美特鋁質有限公司
MIDI ALUMINIUM FABRICATOR LTD.

工程指示 / 要求簡箋 ENGINEER INSTRUCTIONS(E.I.)

工程指示編號:	EI- 4851D	**修改版本:**	D
	HK- 2278		
工程編號:	J 853	**工程名稱:**	大窩坪（延坪道）
收件人:	生統	**發件人:**	Edwin Ho
工程項目:	T1 幕牆單元件生產 (大貨)(修訂D: 修改鋁板加石材單元+512.5下格G4玻璃帶背板)	**日期:**	15/12/2022

內容: 訂D:修改鋁板加石材單元+512.5下格G4玻璃帶背板)

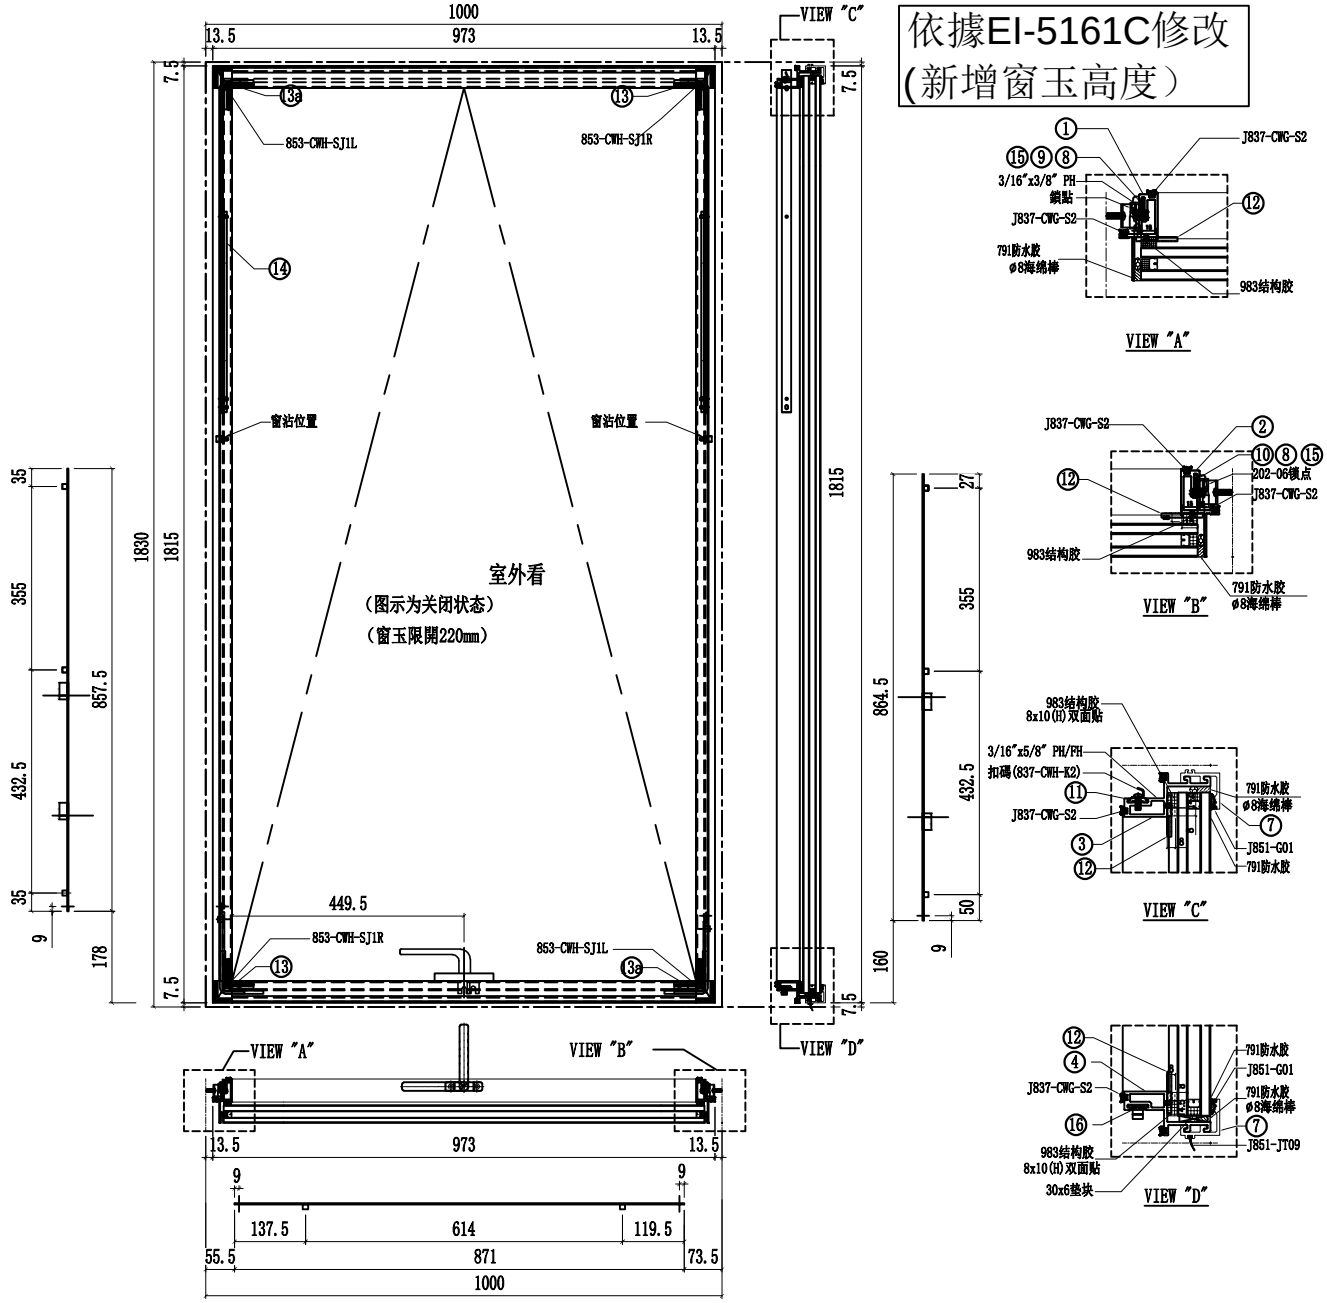
依據EI-5161C修改
(新增窗玉高度)

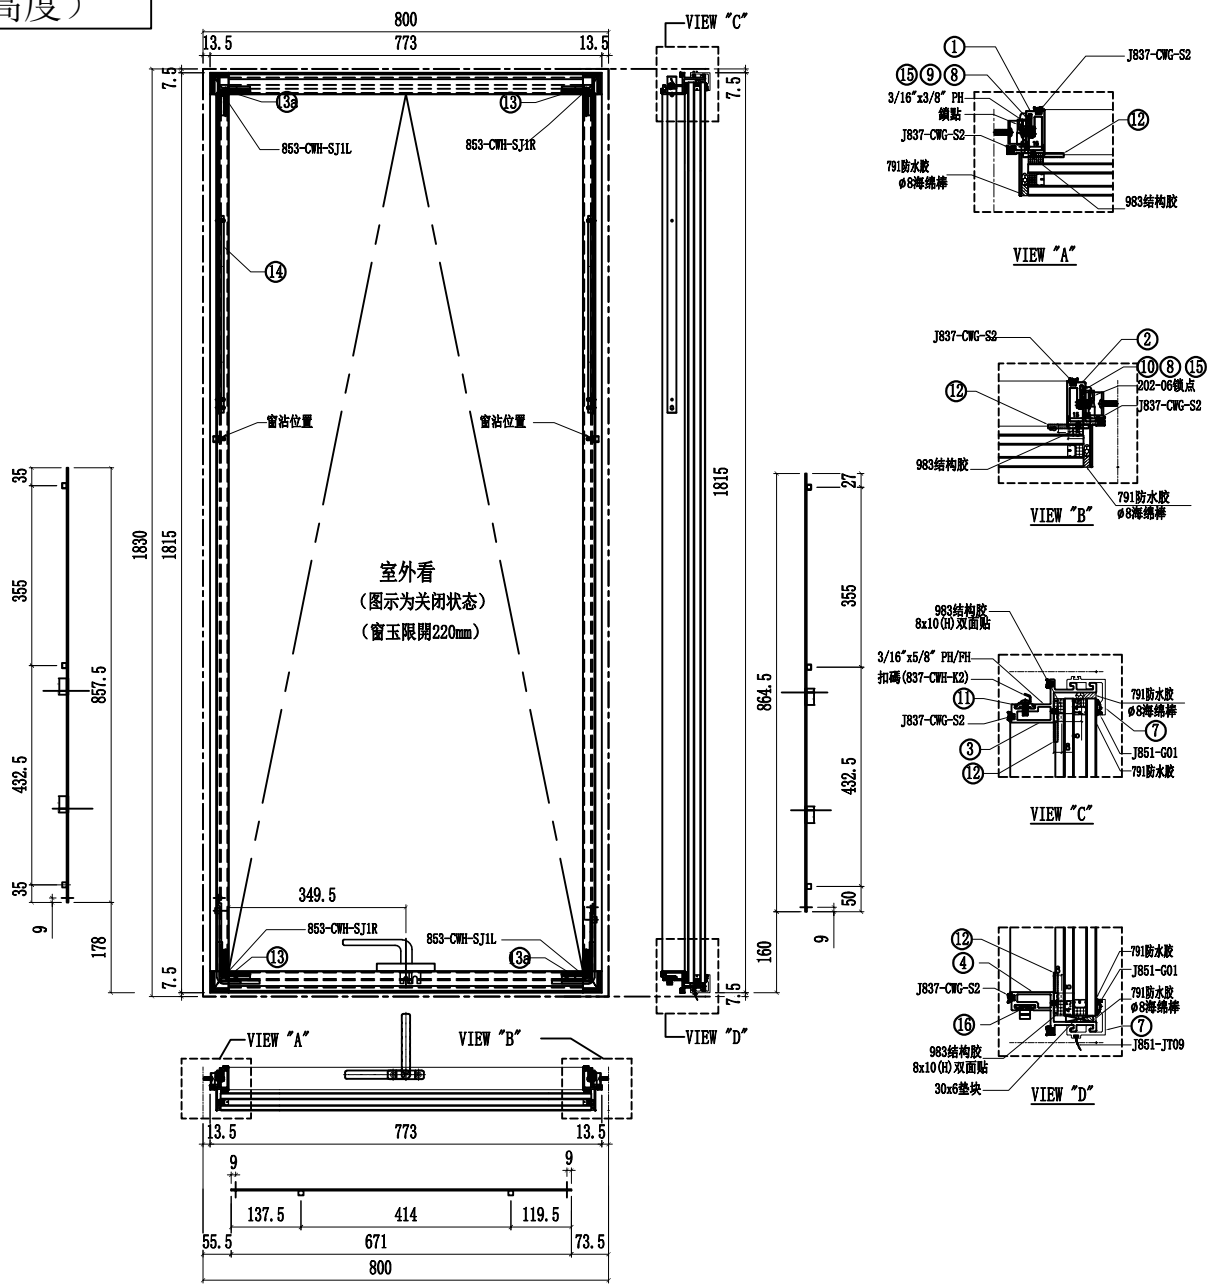
依據EI-5161C修改
(新增窗玉高度）

名稱	多點鎖放樣圖	制圖	黃瓊玉	2022.11.09	修改	新增		
材料	-	復核	謝永林	2022.11.10	日期	22.11.10		
顏色	JMQ213457(三塗)	批準	胡哥		圖號	J853-T20L

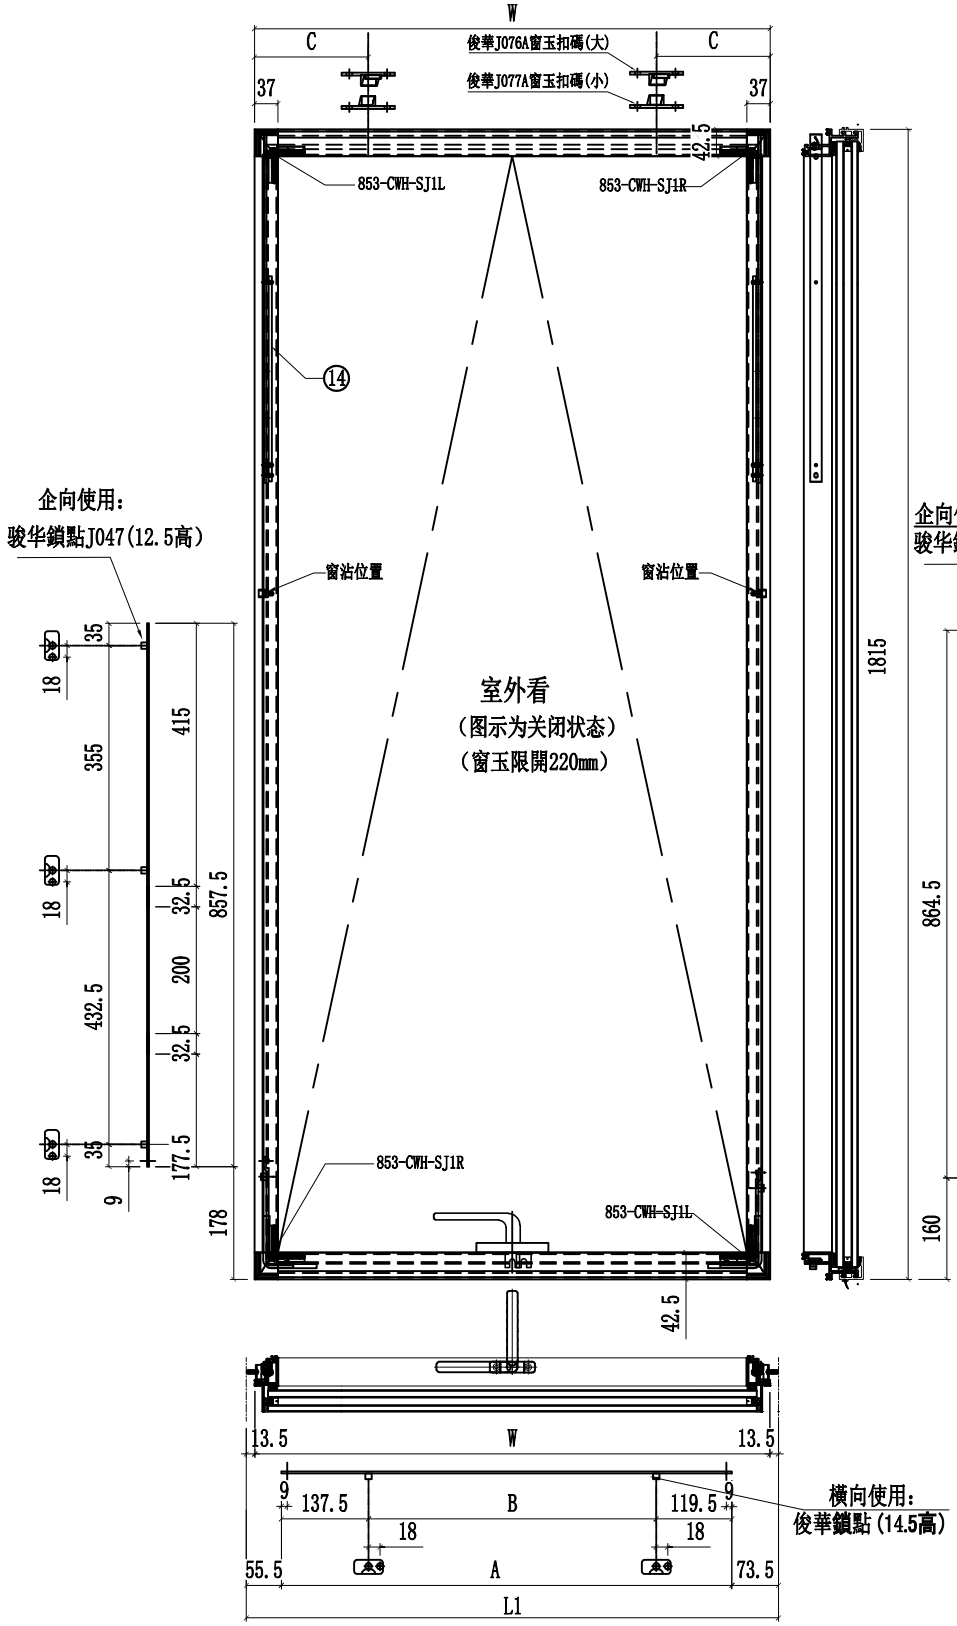
依據EI-5161C修改
(新增窗玉高度）
